Odpověď na žádost o informace podle zákona č. 106/1999 Sb., o svobodném přístupu k informacím, ve znění pozdějších předpisů

Věc: oprava střechy objektu, Litoměřice, Předměstí č.p. 606, Turgeněvova 11 na pozemku parc.č. 1193 v k.ú. Litoměřice. Městský úřad Litoměřice žádá o součinnost při řešení podnětu, který podal na stavební úřad ing. A. [redacted] K.

POSOUZENÍ VÝMĚNY STŘEŠNÍ KRYTINY Z HLEDISKA POŽÁRNÍ BEZPEČNOSTI STAVEB

Místo stavby: Turgeněvova 606/11, Litoměřice

Obr. 1

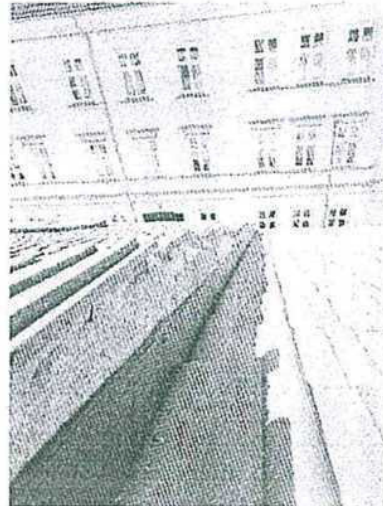
Hodnocení projektanta požární bezpečnosti stavby je, že navržená stavební úprava odpovídá podmínkám požární bezpečnosti staveb dle ČSN 73 0834 pro změnu staveb skupiny I, která shledává navrženou stavební úpravu jako vyhovující. Stěna mezi objekty v prostoru střešního pláště nebyla před stavební úpravou vyzděna jako požární (ve smyslu vyzdění 300mm nad střešní pláště), a tento požadavek ani není nově normativně požadován.

Z hlediska požární bezpečnosti staveb se jedná o stávající bytový objekt OB2, který byl postavený před vznikem požárního kodexu, tj. před rokem 1977. Z konstrukčního hlediska jde o podsklepený objekt s jedním podzemním podlažím, dvěma nadzemními podlažními a obytným podkrovím. Svislé nosné konstrukce jsou zděné stěnové z cihelného, popř. smíšeného zdiva, stropní konstrukce jsou tvořeny ŽB deskami nad suterénem a dřevěnými stropními konstrukcemi se záklopem, podbitím a omítkou nad nadzemními podlažními. Střešní konstrukce je sedlová s dřevěnou nosnou konstrukcí. Řešená štítová stěna v původním stavu nepřevyšovala střešní pláště (viz obr. 1 a 2).

Posouzení výměny střešní krytiny z hlediska požární bezpečnosti staveb, Turgeněvova 606/11, Litoměřice, vypracoval ing. Marek Lokvenc, autorizoval: Doc. Ing. Václav Kupilík, ČKAIT 0000208, datum: 11/2022 považujeme za odpovídající vzhledem k požadavkům současně platných právních předpisů.

Z výše uvedeného vyplývá, že ze strany řešeného objektu nevzniká požadavek na vytvoření převýšení požární stěny nad rovinu střechy.
